TECHNICAL NEWS	:	TN/27 - 06 - 001
MODELE	:	PAJERO CK
GROUP	:	27
SUJET	:	FUITE D'HUILE DANS LE DIFFERENTIEL ARRIERE

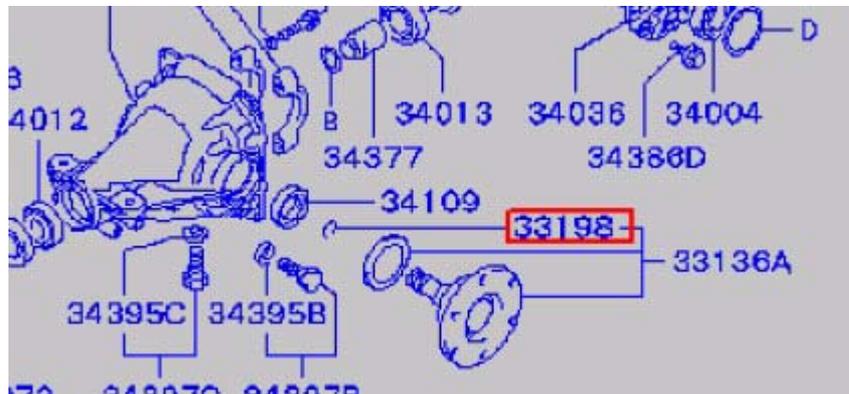
Fuite d'huile au différentiel arrière suite au détachement des flasques des arbres de transmission.

Force insuffisante du clips à haute vitesse.
Voir code pnc 33198 ci-dessous.

L'épaisseur du clips à été agrandie de 2 mm. à 2,3 mm. et par conséquence la flasque a aussi été adapté. Dans le cas ou vous rencontrez le problème, remplacez les pièces nécessaires, suivant la table ci-dessous.
